USK25010025

**Afgreiðslufundur samgöngustjóra samkvæmt 3. gr. viðauka 2.5 um
embættisafgreiðslur samgöngustjóra við samþykkt um stjórn Reykjavíkurborgar
og fundarsköp borgarstjórnar.**

1. Fífilsgata – Gangbraut og sérakrein

2. Klapparstígur – stæði fyrir leigubifreiðar

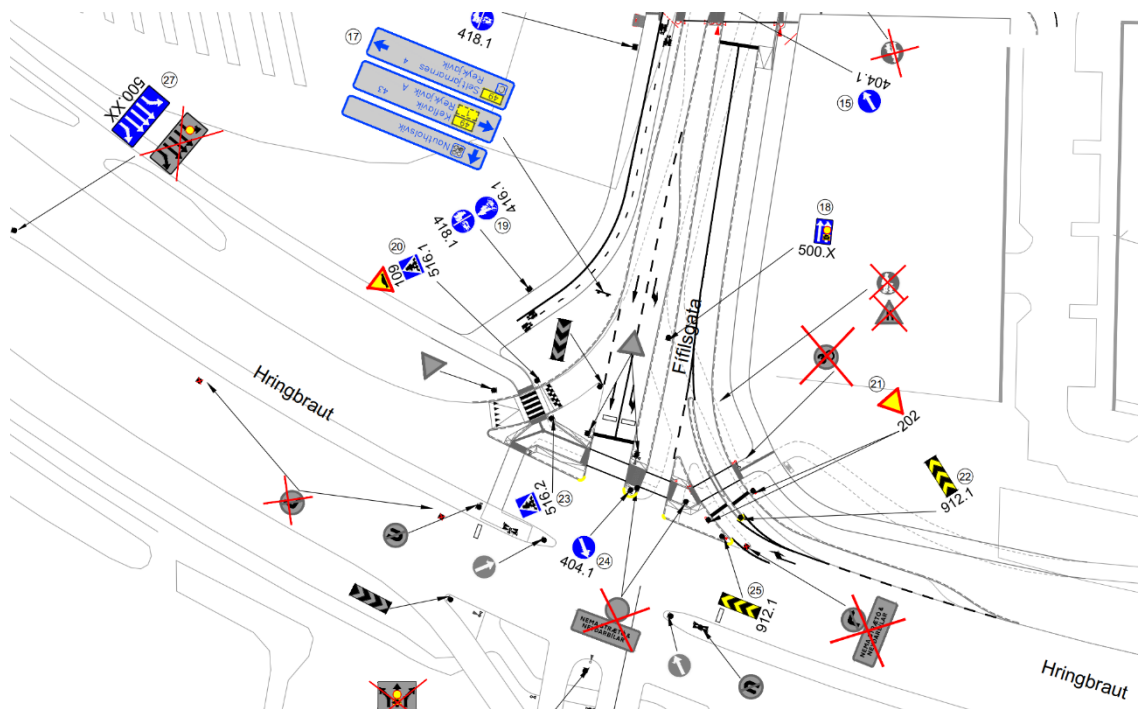
- Að göngupverun yfir frárein af Fífilsgötu úr norðri inn á Hringbraut til vesturs verði merkt sem gangbraut
- Að austari akrein til norðurs á Fífilsgötu, milli Hringbrautar og Burknagötu, verði merkt sem eingöngu ætluð viðbragðsaðilum

Samþykkt án athugasemda.

Hjálagt: Fyrirhugaðar staðsetningar á stæðunum

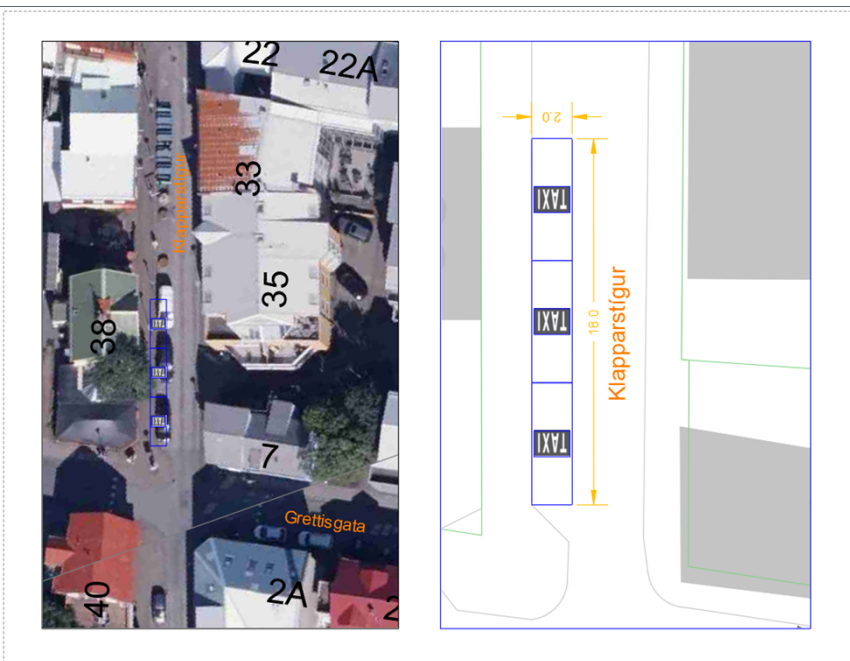
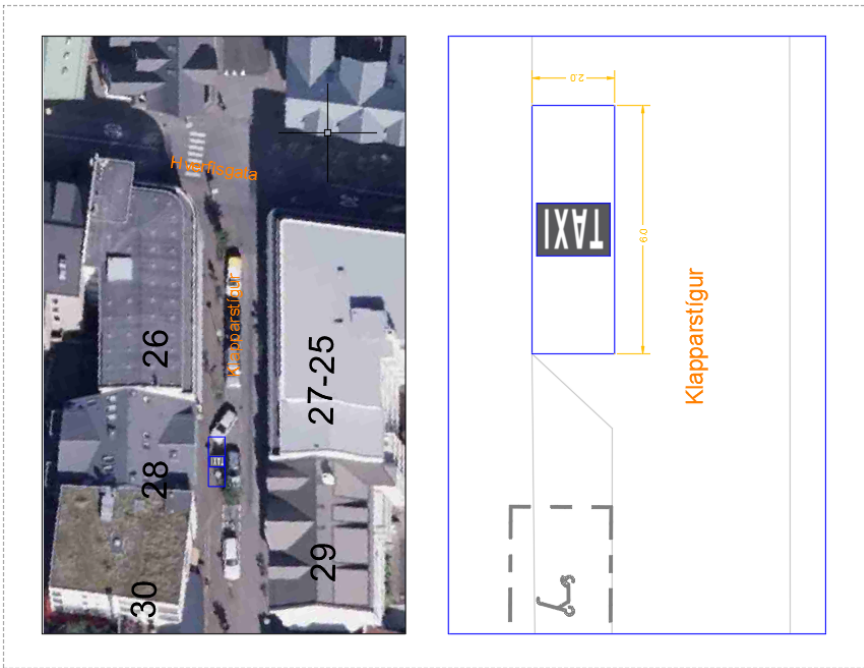
Sæl öll. Við (LRH) fögnum þessu og samþykkjum án athugasemda ! Teljum þó rétt að benda á að á Klapparstíg er verulegt vandamál með stöðu leigubifreiða sérstaklega að næturlagi um helgar. Klapparstigurinn er orðinn nokkuð vinsæll vegna skemmtistaða sem eru þar og mikill mannfjöldi safnast saman á svæðinu. Þrjú stæði á Klapparstíg fyrir ofan Laugaveg er ágætis byrjun en varla nægjanleg til að mæta þeim vandamálum sem skapast þarna.
--

Við (LRH) hvetjum Reykjavíkurborg að huga að fjölgun stæða á Klapparstíg fyrir leigubifreiðar og það væri t.d. hægt að hafa mun fleiri leigubifreiðastæði sem væru tímasett og merkt þannig. Föstudagar og Laugardagar frá kl 23:00-05:00 er full þörf á mun fleiri stæðum.
